**DEMANDE DE RENSEIGNEMENTS N° 5 DE LA RÉGIE DE L'ÉNERGIE (LA RÉGIE) À  
 HYDRO-QUÉBEC DANS SES ACTIVITÉS DE TRANSPORT D'ÉLECTRICITÉ (LE TRANSPORTEUR)  
 ET DE DISTRIBUTION D'ÉLECTRICITÉ (LE DISTRIBUTEUR)  
 RELATIVE AU POSTE LE CORBUSIER**

**FIGURE E-2 :  
Numérotation des secteurs de la zone d'étude**

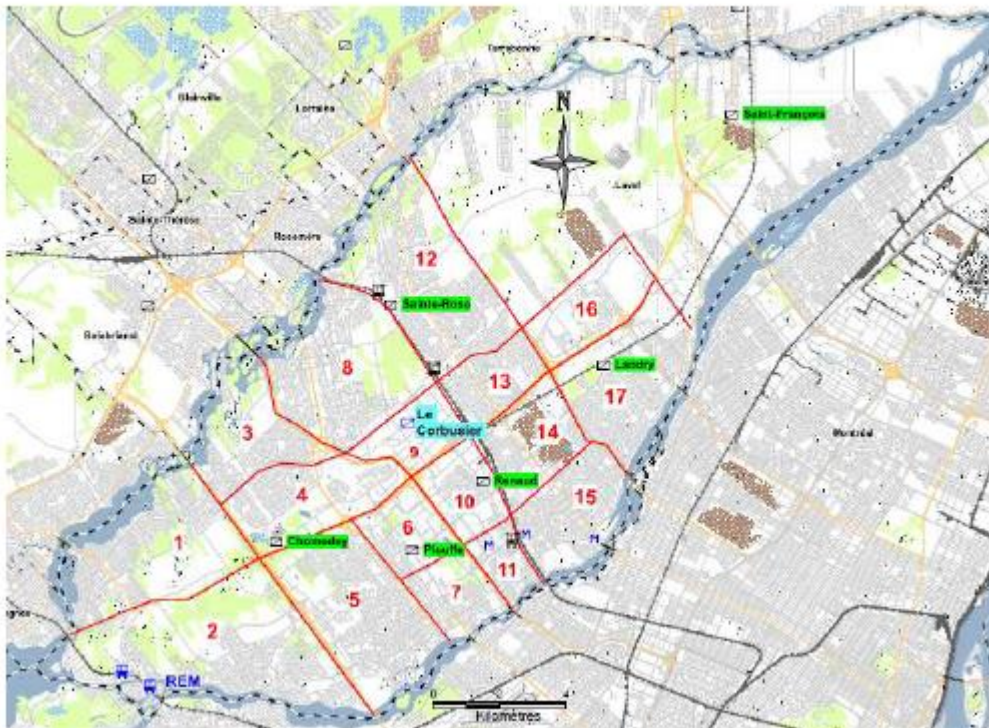
- 8.1 Les lignes de distribution traversent parfois des obstacles physiques du territoire de l'Île de Laval tels que des axes routiers majeurs et des chemins de fer. Le Distributeur a segmenté la zone d'influence des 5 postes en 17 secteurs (référence (i)). Les lignes de distribution PLF 254, PLF 262, LAN 261, LAN 262, LAN 264, LAN 246, LAN 251, LAN 252, LAN 272 identifiées à la référence (ii) traversent ces obstacles. Pour chacune de ces lignes de distribution, veuillez indiquer si elle passe dans un massif pour traverser ces obstacles et le cas échéant, la localisation du massif, le nom des autres lignes de distribution dans le massif, le nombre de conduits total du massif ainsi que le nombre de conduits libres du massif.

- 8.2 HQD a segmenté la zone d'influence des 5 postes en 17 secteurs (références (i) et (ii)). Veuillez fournir les schémas unifilaires d'exploitation pour chacun des 5 postes soient Sainte-Rose, De Chomedey, Renaud, Plouffe et Landry.
